Het nieuwe Feyenoord stadion, Rotterdam

datum 29 oktober 2020
vestiging Den Haag
uw kenmerk -
ons kenmerk B.2018.0550.13.N004
2e lezer/secr. MHA|SH

project Het nieuwe Feyenoord stadion
betreft Polycarbonaatbeplating dak
versie 002
auteur 
contactpersoon 
e-mail/telefoon

Polycarbonaatbeplating dak en gevel

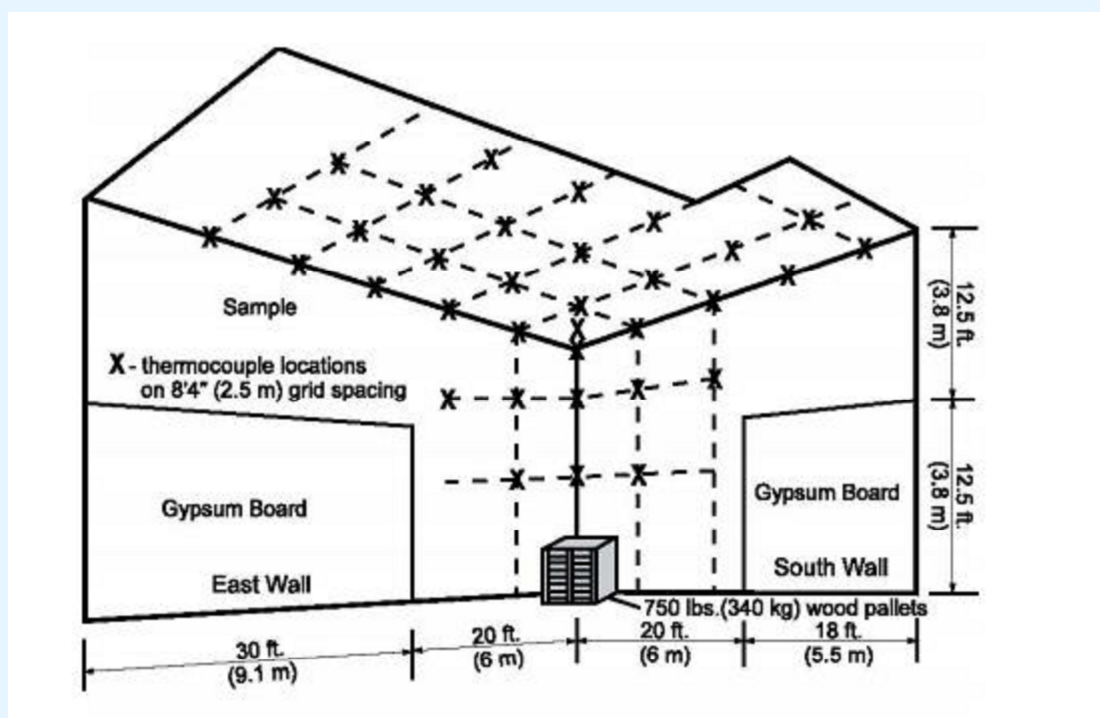
**ZIE
CORRECTIES**

We weten dat er gesmolten materiaal loskomt. Deze draden stollen bij een temperatuur van 200 °C, en we willen weten of deze draden nog steeds een gevaar zijn als ze een tiental meters lager neerkomen.

ook kleine druppels kunnen paniek veroorzaken
